大橋川改修の説明会での主な質問と答え

大橋川改修事業環境調査計画書（案）説明会 での主な質問とお答え

(大橋川流量と中海の湖水位の関係)

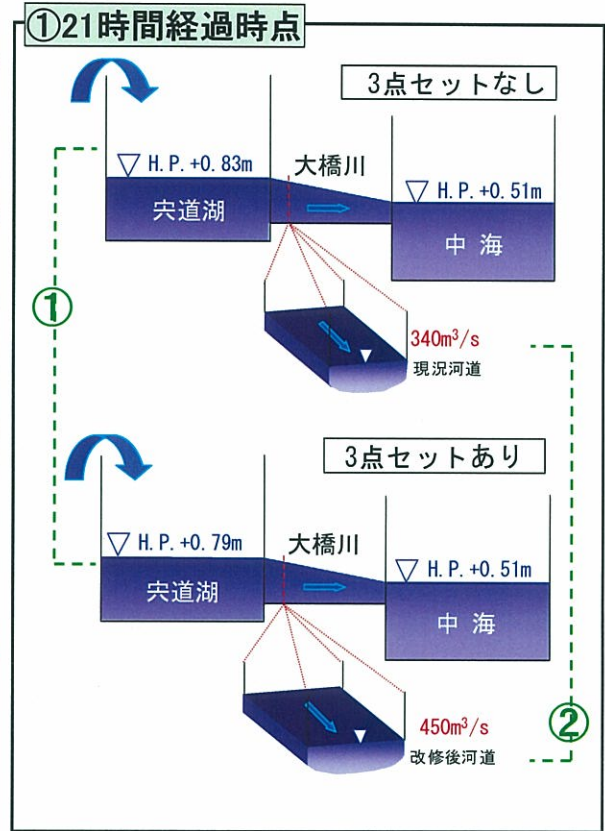
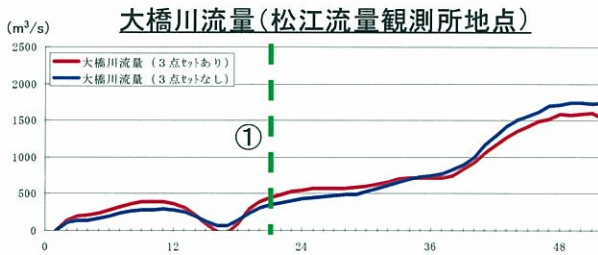
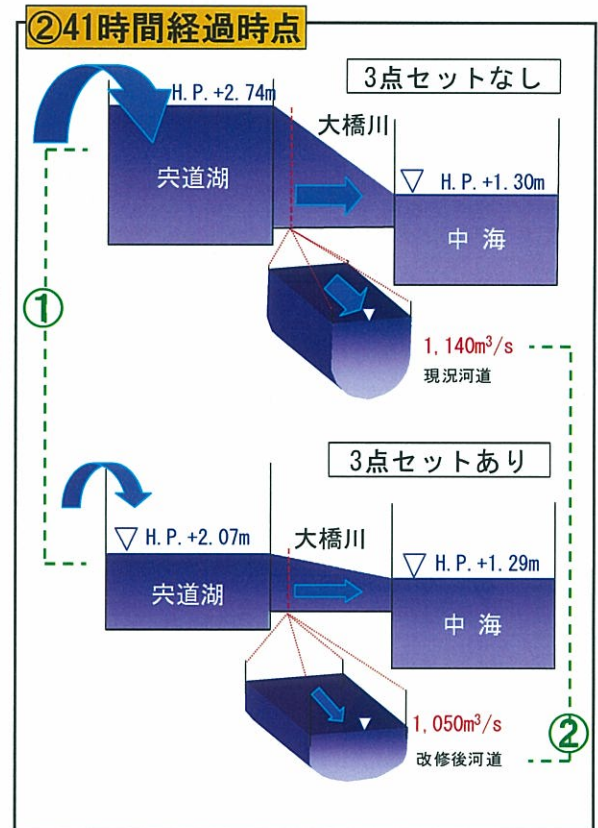
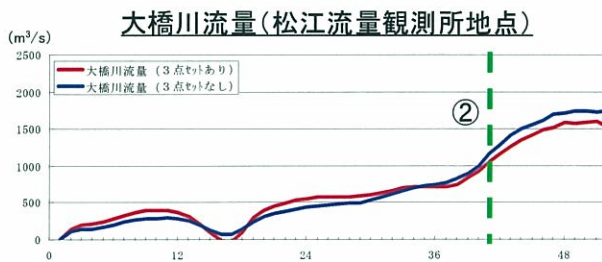
Q 1. 大橋川改修による中海の洪水時の水位はどうなるのか。大橋川から中海へ入る洪水の水量が増えれば、中海の洪水時の水位は上がるのではないか。

3点セットが整備された場合には、上流部のダムで一時的に洪水を貯め、中流部の斐伊川放水路で斐伊川本川の洪水を神戸川へ分流し、宍道湖への洪水の流入量を大幅に減らすとともに大橋川改修により水はけを良くします。これにより、宍道湖の水位の上昇が1m以上抑えられます。これらの効果により、大橋川改修を行っても中海の洪水時の水位は、3点セット無しの状態に比べて上昇しない計画としています。

①洪水初期においては、宍道湖へ流入する斐伊川本川の流量が、「3点セットあり」、「3点セットなし」で大きく変わらない。

②宍道湖と中海の水位差がほぼ同じことから、大橋川の川幅を拡げた「3点セットあり」のケースの方が、大橋川の流量が大きい。

①上・中流部のダム・放水路の効果により宍道湖への流入量が少なくなるため宍道湖水位が大きく低減

②大橋川の川幅を拡げて、宍道湖と中海の水位差が小さくなることから、「3点セットなし」と比べて大橋川の流量が減少

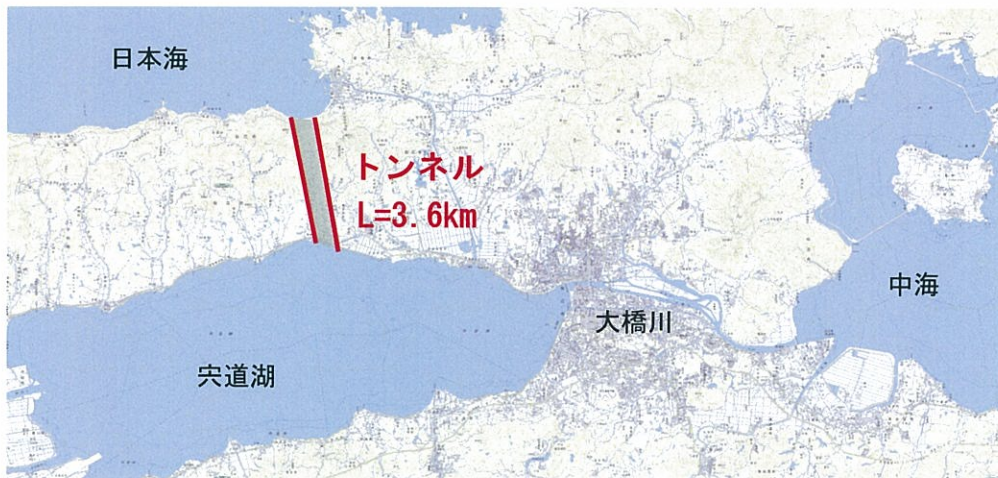
Q 1. 大橋川改修の代わりに佐陀川を改修すればどうか。

現在、佐陀川では、流下能力を $110\text{m}^3/\text{s}$ に増やす改修を実施していますが、大橋川を改修する代わりに宍道湖の水位を 2.5m におさえるため佐陀川を改修しようとする、佐陀川の全川約 8.5km にわたる大規模な拡幅（現状の約2倍）が必要となります。この場合、全川にわたって多くの橋梁の架け替えが必要となるとともに、下流にあたる恵曇地区の市街地の大部分を移転する必要があります。

佐陀川下流の恵曇地区への影響を与えない案として、佐陀川改修にトンネルの併用を考えた場合、延長約 3.1km 、直径約 9m のトンネルが3本必要になり、工事量が膨大になります。

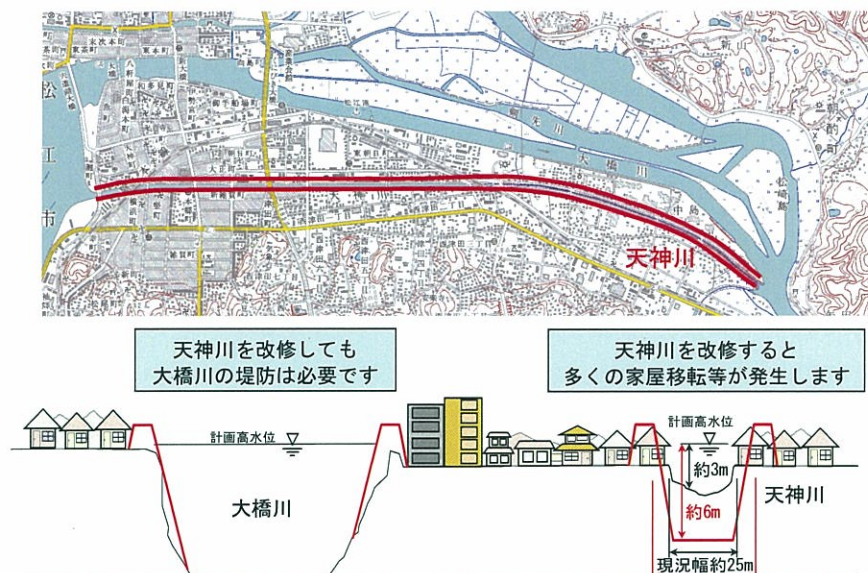
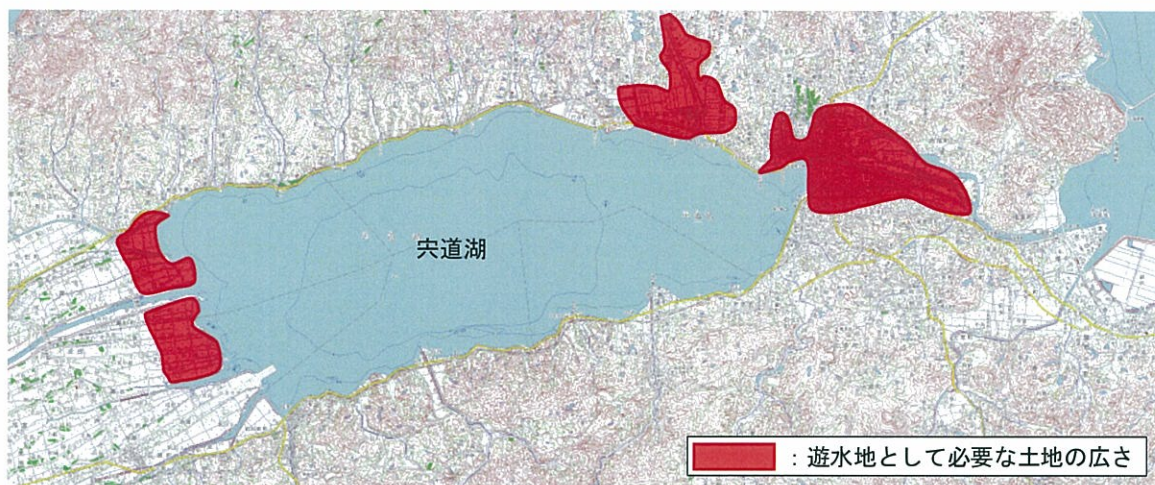
Q 3. 大橋川改修の代わりに天神川を改修したらどうか。

天神川は、市街地の雨水を排水するため、堤防をつくらなくとも概ね整備が完了しています。洪水により宍道湖や大橋川の水位が上がったときには、天神川から市街地への浸水を防ぐために、上下流を水門で閉めることとしています。

大橋川改修を行う代わりに、宍道湖の水位を 2.5m におさえるため、天神川を改修する場合、天神川全川の川幅を 2 倍に広げるとともに、築堤が必要となり、天神川に架かる橋

梁17橋（JR橋を含む）の架け替えとそれに伴う取り付け道路の嵩上げが必要になります。天神川沿川には、全川にわたり家屋が密集しているため大規模な家屋移転が必要となり、大橋川改修を行う以上に市街地に与える影響が大きくなります。

斐伊川流域関係市町村 土地利用状況図 (単位: %)

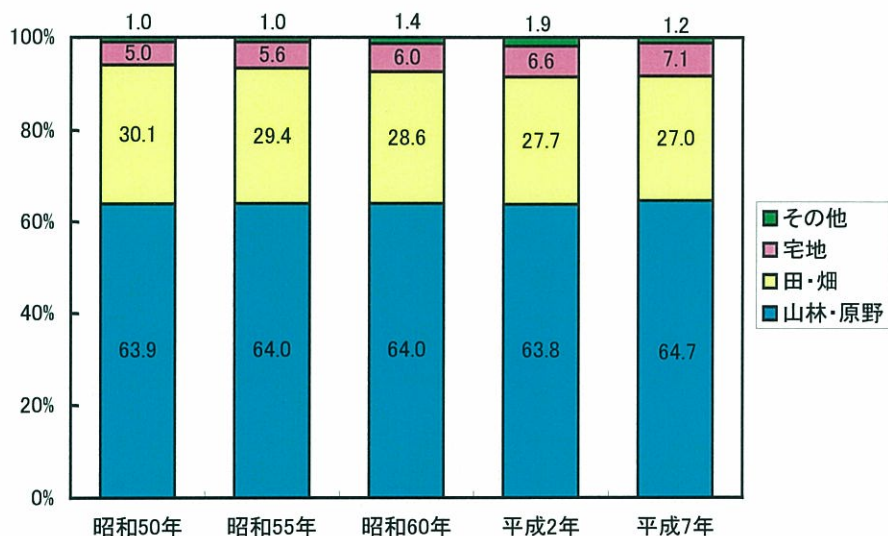
Q 6. 森林を整備すれば、大橋川改修は不要ではないか。

流域内の山林等の割合は、昭和 50 年頃からほとんど変わっていません。従って、斐伊川神戸川治水計画は、現在ある森林を前提に計画したものであり、大橋川改修は必要と考えます。

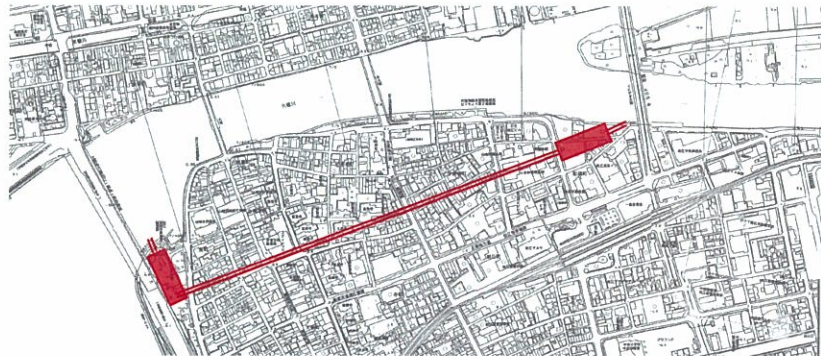
Q 7. 大橋川改修の代わりに斐伊川放水路をさらに拡幅すればどうか。

斐伊川放水路を整備する中流地域は、下流域において、洪水被害の原因である大橋川の水はけの悪さを改善するため、大橋川改修を行うことを前提に、治水機能を分担することに同意し、437戸の家屋移転をはじめ地域の方々の様々なご協力をいただき、工事を先行しています。これら斐伊川・神戸川の治水対策により、一番の恩恵を受ける下流域の取り組みなしに、これ以上の負担の同意を得ることは現実的ではありません。

また、放水路の工事も25橋中15橋の架け替えが完了し、大規模に拡幅する神戸川の築堤工事も8割程度が終わっており、今の時点でさらに拡幅することになれば、これらの事業の大部分が無駄になります。

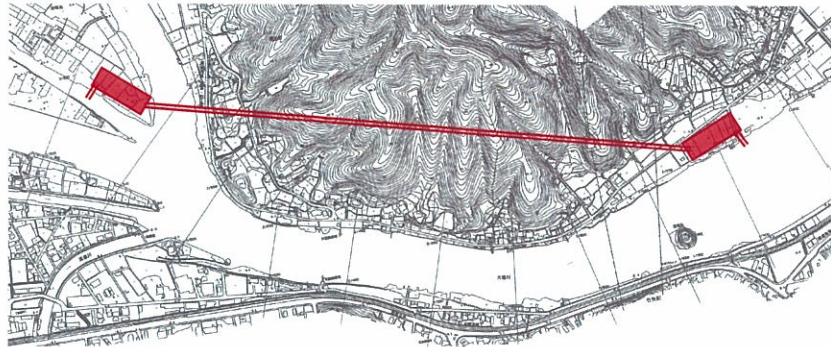
Q 9. 下流の狭窄部は拡幅の代わりにバイパストンネルを掘ればどうか。

下流部の狭窄部を拡幅の代わりに、宍道湖の水位を 2.5m におさえるため、バイパストンネルを設置しようとした場合、宍道湖と中海の高低差がないため、バイパストンネルで治水対策を行おうとすると、非常に効率の悪いものとなります。トンネルは、延長約 1.2km、管径約 17m の大規模なトンネルが必要になり、大橋川改修と比べて膨大な工事量になることに加え、トンネルの永続的な維持管理も必要となります。

（横断面：3k600付近）

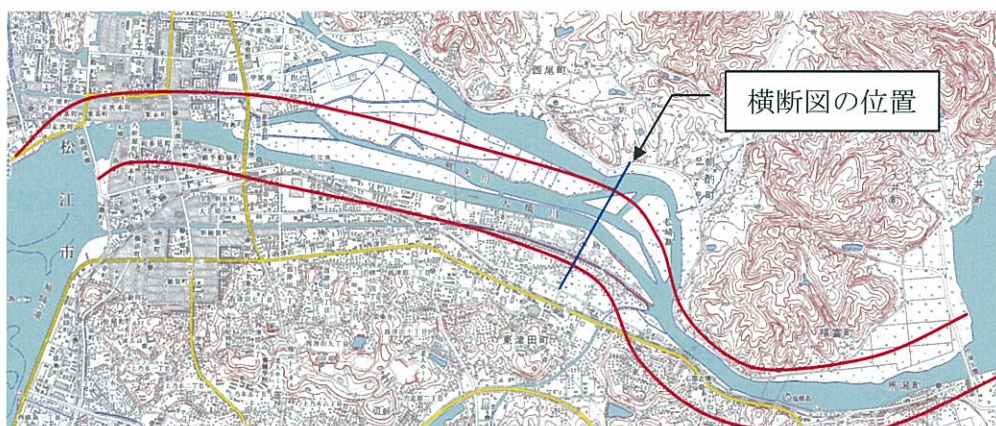
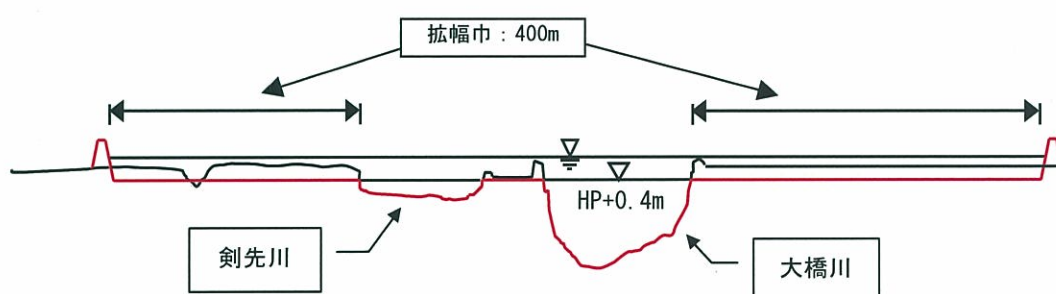
Q13. 平水位より上で、大橋川を拡幅したら拡幅巾はいくらになるのか。

大橋川の平常時の流れを変えないために、平水位（1年間の宍道湖の平均的な水位）より上で大橋川を拡幅した場合、約400mの拡幅が必要となります。この場合、松江市の中心市街地である大橋川沿川で大規模な家屋移転が必要となり、市街地に与える影響が大きくなります。

- ・ 平水位は宍道湖の平水位 H. P. +0.4mを設定。
- ・ 宍道湖の平水位 H. P. +0.4m以上を拡幅の対象としレベル掘削。
